改善箇所説明図

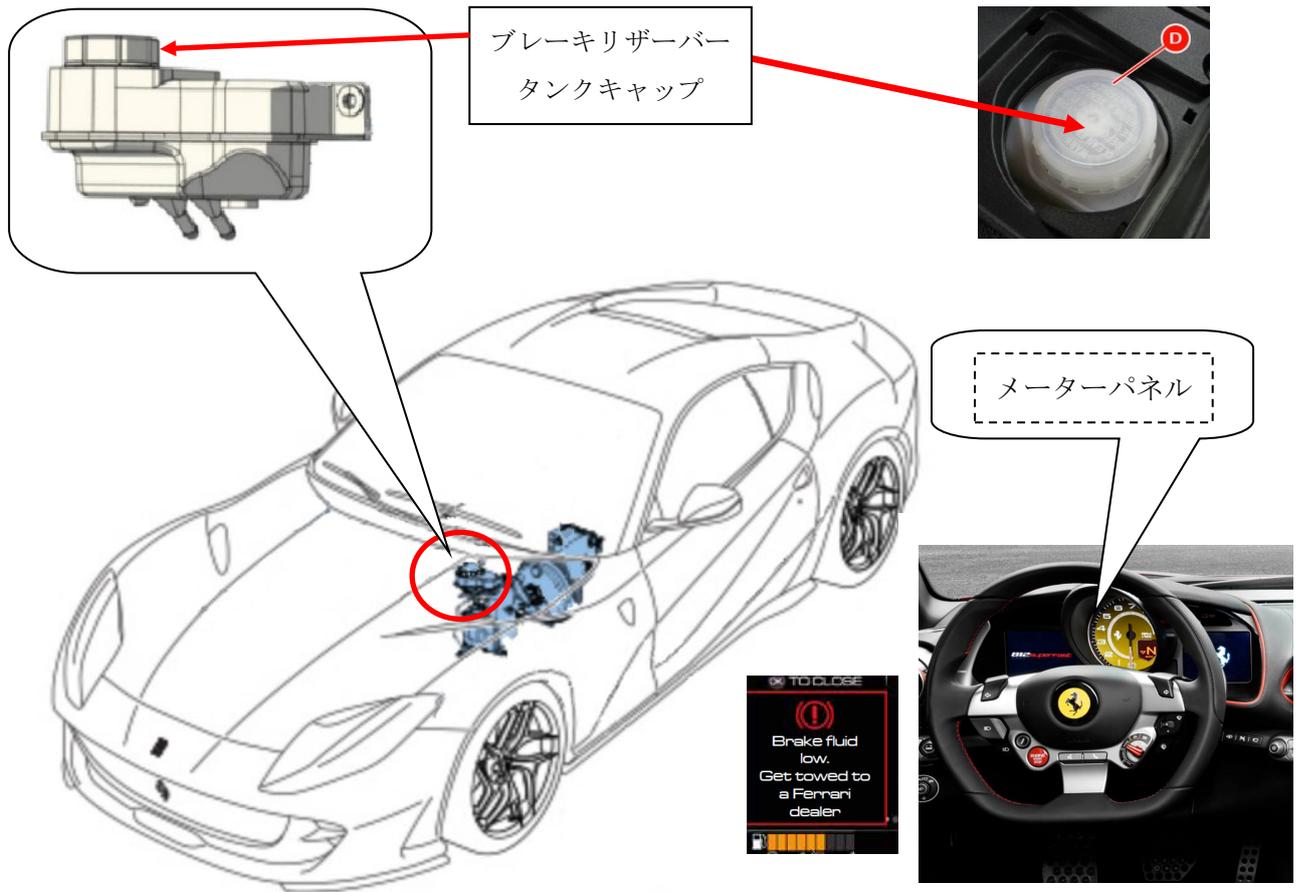
制動装置において、マスターシリンダーのブレーキブースター側に装着されている油圧シール部からブレーキフルードがブレーキブースター内に漏れ、ブレーキの一次回路のブレーキフルードがなくなった場合、制動力は二次回路のみで作動する状態となることがある。

その状態でブレーキリザーバータンクのキャップを強く締めすぎていると、ブレーキリザーバータンクの換気が減少してタンク内に負圧が発生し、ブレーキの二次回路のブレーキフルードがブレーキリザーバータンクに戻る可能性があり、最悪の場合、ブレーキが効かなくなるおそれがある。

- ①全車両、二次回路の制動力を保証するために、ブレーキリザーバータンクのキャップを対策品に交換する。
- ②メーターパネルに警告メッセージが表示される車種は、メーターパネルのソフトウェアを書き換え、ブレーキフルードの残量不足の警告灯が点灯した場合は、けん引でフェラーリ正規ディーラーに入庫するように警告メッセージで注意喚起すると共に、ブレーキフルードの残量不足の警告メッセージについて記載したオーナーズマニュアルの補足のリーフレットをお渡しする。

識別:ブレーキオイルリザーバータンクのキャップに識別ペイント(黄色)を塗布する。
